**REPÚBLICA DE COLOMBIA
SUPERINTENDENCIA DE INDUSTRIA Y COMERCIO**

Oficio N° 5152

Ref. Expediente N° NC2017/0004254

Título de la solicitud: "CONECTADOR PARA TUBOS" (Radicado NC2017/0004254 del 27 de abril de 2017).

Fig. 2 D1.

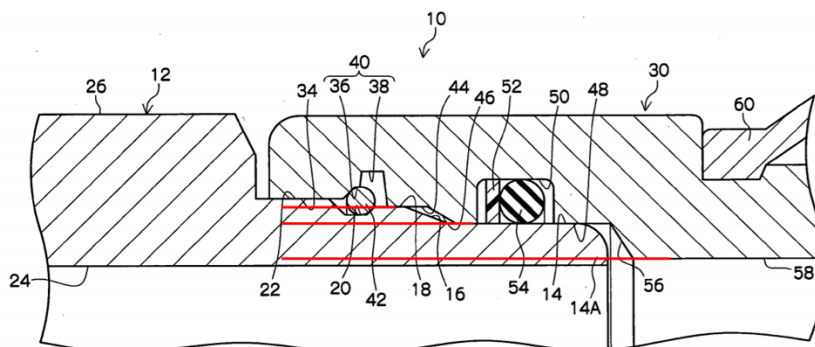
Características esenciales	D1
Un conector de tubos para conectar tubos que comprende:	Un acople de tuberías (reiv. 1).
un cuerpo tubular alargado que tiene una ranura formada en un diámetro exterior;	Un acople de tuberías equipado con un cuerpo macho de forma cilíndrica. El cuerpo macho es equipado con una ranura anular (reiv. 1).
un manguito acoplado al cuerpo tubular alargado;	Un cuerpo hembra de forma cilíndrica en el cual es insertado el cuerpo macho (reiv. 1).
el manguito que tiene una ranura formada en un diámetro interior que está separada de un primer extremo del manguito y se alinea con la ranura del cuerpo tubular alargado;	El cuerpo hembra (30) está equipado con una ranura (40) (Párr. 0046)
un primer anillo de alambre colocado dentro de la ranura del cuerpo tubular alargado y dentro de la ranura del manguito, en donde el manguito se acopla al cuerpo tubular alargado por el primer anillo de alambre;	El cuerpo de anillo de tope resiliente (42) es formado de un metal (Párr. 0049). El cuerpo macho posee una ranura anular (20) que bloquea un cuerpo de anillo de tope resiliente (42) (Párr. 0045). El cuerpo hembra (30) está equipado con una ranura (40) que encierra el cuerpo de anillo (42) (Párr. 0046)

un corte de inserción de alambre formado en el primer extremo del manguito que se extiende desde el primer extremo del manguito a través de la ranura del manguito.	El cuerpo hembra (30) está equipado con una abertura (32) en la cual el cuerpo macho (12) es insertado, y en la entrada de dicha abertura (32) está equipado con una pared interior (34) que corresponde con la primera porción circular (22) del cuerpo macho (12) (Párr. 0046). Se observa en la figura 2 que la superficie (34) es de mayor diámetro que las otras superficies interiores (44, 48, 58).

De acuerdo con la tabla anterior, las características esenciales del conector de la reivindicación 1 habían sido divulgadas previamente en el documento D1, por lo tanto, la materia reivindicada no es nueva.
